**Avis en date du 19 avril 2019
de la Mission régionale d'autorité environnementale d'Île-de-France
sur le projet de requalification de la route départementale RD 910 située à
Chaville, Sèvres et Saint-Cloud (Hauts-de-seine)**

Synthèse de l'avis

Le présent avis porte sur l'étude d'impact du projet de requalification de la route départementale RD 910 située entre les communes de Chaville, Sèvres et Saint-Cloud (Hauts-de-seine). Il est émis dans le cadre d'une procédure de déclaration d'utilité publique sollicitée par le conseil départemental des Hauts-de-Seine (CD92). Le projet est soumis à étude d'impact par décision de l'autorité environnementale n°DRIEE-SDDTE-2017-051 du 13 avril 2017.

Figure 2 : Localisation des postes de comptages, trafic moyen en jour ouvré, pourcentage de poids lourds (EI p.153)

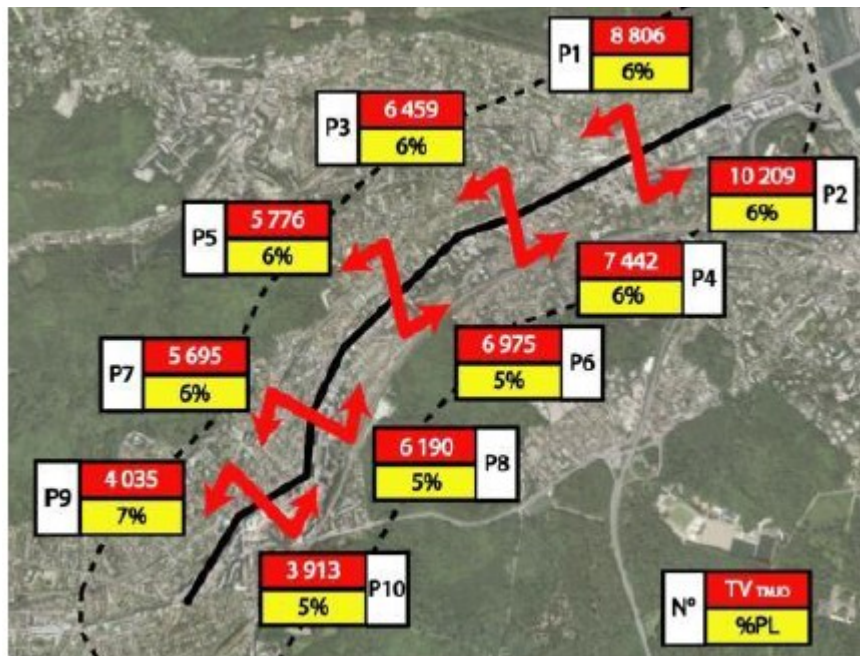
Le dossier (EI p. 400) mentionne la réalisation de comptages permettant de connaître le trafic aux heures de pointe, sans toutefois les commenter.

La MRAE recommande de compléter l'état initial des déplacements par :

- **une étude de trafic complétée notamment par l'état initial des circulations aux heures de pointe ;**
- **une analyse quantitative des déplacements et des stationnements des deux-roues ;**
- **la mise en relation des modes de déplacements dans l'objectif d'une intermodalité.**

Figure 3 : Les enjeux écologiques dans la zone d'étude (EI p.308)

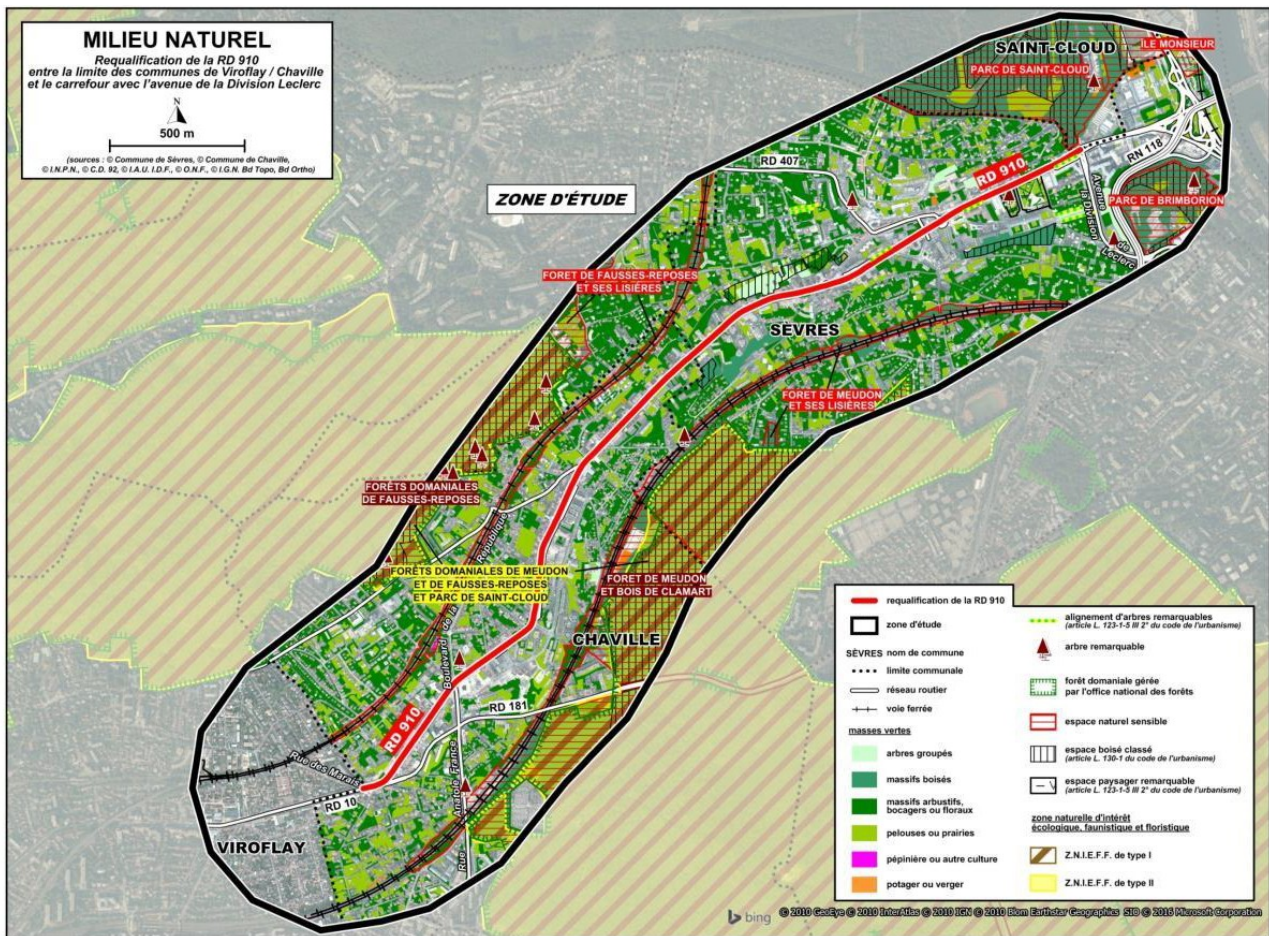
La MRAe recommande de compléter l'étude impact avec une analyse de l'état phytosanitaire des arbres composants l'alignement d'arbres.
